Parc photovoltaïque au sol

Communes : Oroix et Pintac (65)

Note de réponse **à l'avis** délibéré de la Mission **Régionale** d'Autorité
environnementale (MRAe) de la région Occitanie en date du 5 novembre 2021

Décembre 2021

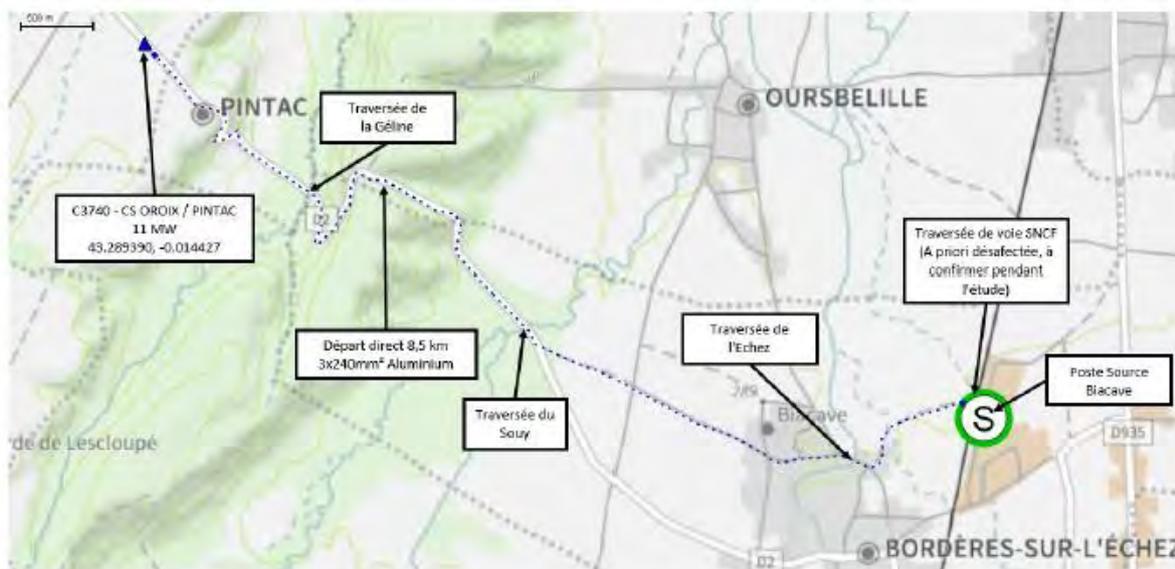
La MRAE recommande de compléter la description des aménagements nécessaires en phase de chantier, en incluant les travaux préalables de remodelage et d'aménagement des terrains, et de mener à la suite une analyse de leurs impacts sur l'ensemble des enjeux environnementaux.

En effet, l'absence de terrassement sur la majeure partie du site résulte de la technologie employée pour l'implantation des panneaux (pieux battus) et des faibles pentes rencontrées sur le terrain.

Ainsi, l'ancrage des structures par pieux battus permet de :

- Minimiser la surface au sol impactée ;
- S'affranchir d'un ancrage béton ;
- S'adapter à la topographie en ajustant la hauteur des pieux pour suivre la courbure naturelle du terrain, tout en conservant une inclinaison optimale des panneaux ;
- Faciliter le démontage de l'installation en fin d'exploitation.

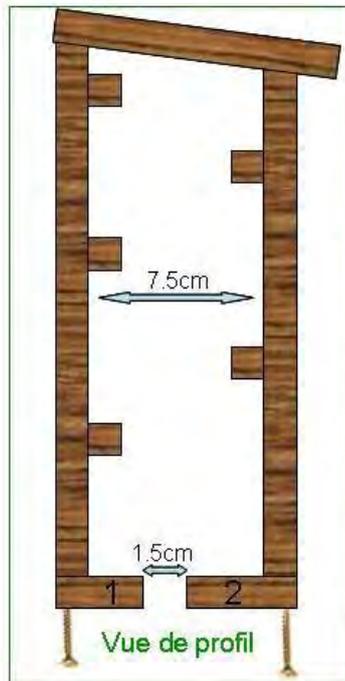
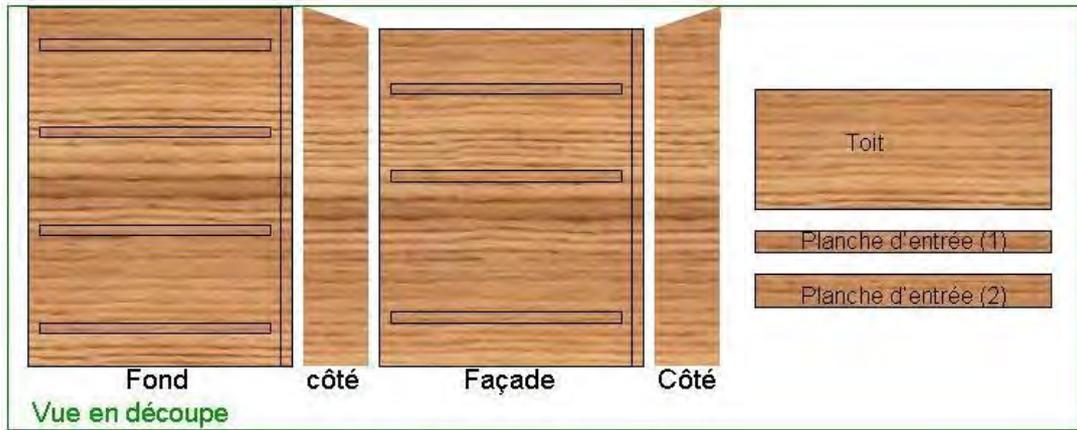
La MRAe recommande de revoir à la hausse le niveau des enjeux locaux puis des impacts bruts pour les habitats boisés (enjeux et impacts modérés).

L'analyse locale a en effet conduit à la caractérisation d'enjeux et d'impacts modérés sur les habitats boisés. Leur intérêt a bel et bien été mis en évidence localement. Cette hiérarchisation a été faite en partit d'une méthodologie de détermination des enjeux et des impacts stricte, détaillée dans l'étude d'impact. Ce niveau d'enjeux et d'impact paraît justifié, d'autant plus que la zone d'implantation potentielle n'incluait pas ces bois. Le projet initial n'était donc pas à même de porter atteinte directement à ces bois.

Quoi qu'il en soit, remonter ces niveaux d'enjeux ou d'impacts n'aura aucune conséquence sur la conclusion de l'étude, à savoir l'absence d'impacts résiduels sur ces bois, qui ne seront pas affectés par le projet. En effet, le projet s'implante quasi-exclusivement sur des parcelles agricoles peu sensibles d'un point de vue écologique.
